Mission régionale d'autorité environnementale
NORMANDIE

Avis délibéré

**Mise en compatibilité du plan local d'urbanisme (PLU)
de la commune de Touffréville (14) dans le cadre d'une
déclaration de projet relative à la création d'une
centrale photovoltaïque**

N° MRAe 2022-4653

Extrait du plan de zonage avant et après mise en comptabilité, la partie grisée correspondant au secteur de carrière dans le PLU en vigueur (source : dossier)

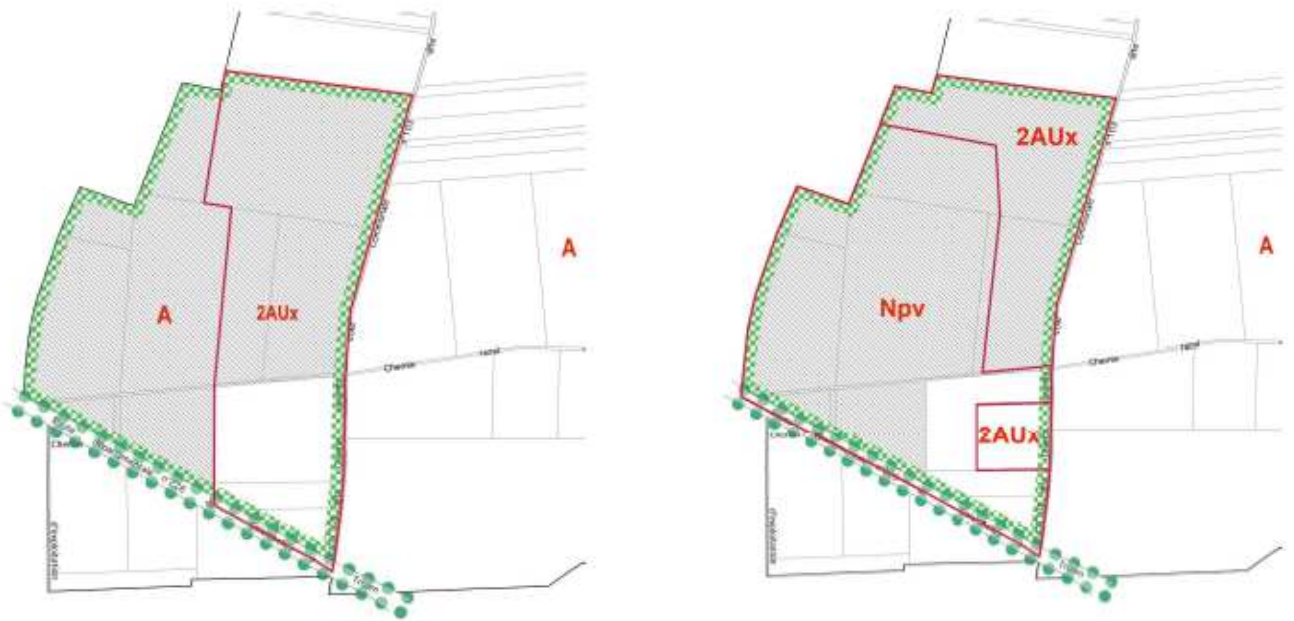
L'impact indirect de cette mise en compatibilité sur le PLU en vigueur n'est pas décrit. Ainsi, puisqu'une partie seulement de la zone 2AUx est reclassée en Npv, on peut s'interroger sur le devenir à long terme des espaces restants en 2AUx, d'autant plus que le découpage des zones suit plus une logique foncière (les propriétés sont d'ailleurs bien décrites en page 14 de la notice) qu'une logique urbaine. De plus, le PADD modifié par la présente mise en compatibilité garde le principe de « conforter les entreprises existantes », et retire l'objectif initial d'« organiser l'implantation d'entreprises à vocation industrielle ou artisanale autour de la centrale à béton sur l'ancienne carrière ». Il serait utile que le dossier explique la vision à long terme de ce secteur global, autour de la centrale photovoltaïque, d'autant plus que dans le projet de révision du PLU arrêté en 2017 (qui a fait l'objet d'un avis de la MRAe en janvier 2018 et qui n'a finalement pas été approuvé par la collectivité), il était prévu de supprimer la zone 2AUx (seule une zone Ax correspondant à l'entreprise Unibéton subsistait). Le dossier ne comporte par ailleurs pas de donnée chiffrée sur le nouveau zonage (quelle surface de zone 2AUx perdue, etc.) modifié dans le cadre de la présente mise en compatibilité.

L'autorité environnementale recommande d'analyser l'impact de la création de la zone Npv sur le devenir global du secteur correspondant à la zone 2AUx actuelle du PLU en vigueur.

En matière d'urbanisme, la mise en compatibilité se limite à identifier la zone Npv sur le plan de zonage, et reprend à l'identique la trame de l'alignement d'arbres présent le long de la route départementale (RD) 226 en tant qu'éléments du patrimoine naturel et paysager à préserver au titre de l'article L. 151-23 du code de l'urbanisme. Elle reprend les principes d'aménagement qui définissent des « plantations à créer » tout autour du secteur (p. 44-45 de la notice). Or, dans le projet de centrale photovoltaïque, il est prévu la préservation d'une mare temporaire et l'instauration d'une bande tampon autour ; il paraîtrait nécessaire d'identifier ces dernières au titre de l'article L. 151-23 du code de l'environnement pour assurer sa préservation à long terme. Les végétaux existants et utiles à la trame verte et à l'intégration paysagère gagneraient aussi à être identifiés.

Des zones humides sont également présentes sur le site du projet ; elles mériteraient de bénéficier d'un tramage sur le plan de zonage et de prescriptions dans le règlement écrit pour renforcer leur préservation au titre du document d'urbanisme..

L'autorité environnementale recommande de compléter le règlement écrit et le règlement graphique du PLU par la figuration des éléments présents et des aménagements écologiques et paysagers prévus par le projet de centrale photovoltaïque. Elle recommande également de justifier l'absence de création d'orientation d'aménagement et de programmation (OAP) définissant les principes d'évitement et de réduction des impacts sur la biodiversité et le paysage.

L'autorité environnementale recommande de compléter le règlement du PLU (parties écrite et/ou graphique) par des dispositions visant à préserver la qualité de l'eau et les zones humides.
